2020年 11月 吉日

北越消雪機械工業株式会社

## 排泥ドレンプラグ仕様変更のご案内

## 新旧比較図

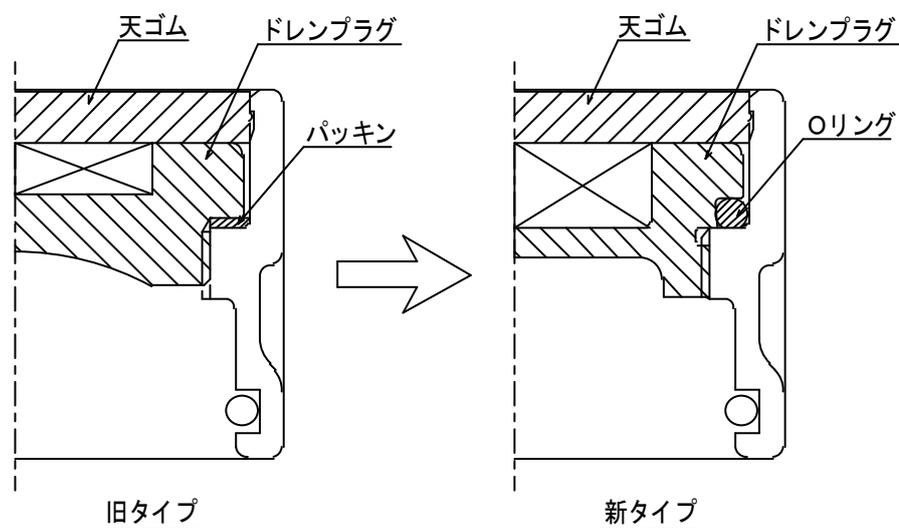
##### ①シール方法変更

従来のシールはゴム板パッキン式でしたが、**Oリング式シール**に変更いたしました。これにより低い締め付けトルクでシールできるようになり、プラグからの漏水トラブルリスクを軽減することができます。

##### ②着脱用角穴深さ変更

角穴深さは従来 **9mm** でしたが、新タイプは **15mm** にしたことによりドレンプラグが回しやすくなります。

##### ③表面に北越消雪マーク表示

プラグ表面に「北越マーク」を表示しました。新・旧判別の目安となります。

新タイプと旧タイプドレンプラグは互換性がありますので、今までのドレンに新タイププラグはそのまま取付け可能です。ただし旧タイプのプラグを新タイプに交換する場合は、**従来のパッキンは取り外して装着**してください。Oリングとパッキンを併用して使用すると天ゴムがドレンより飛び出たり、シール不良でプラグから漏水したりする恐れがあります。
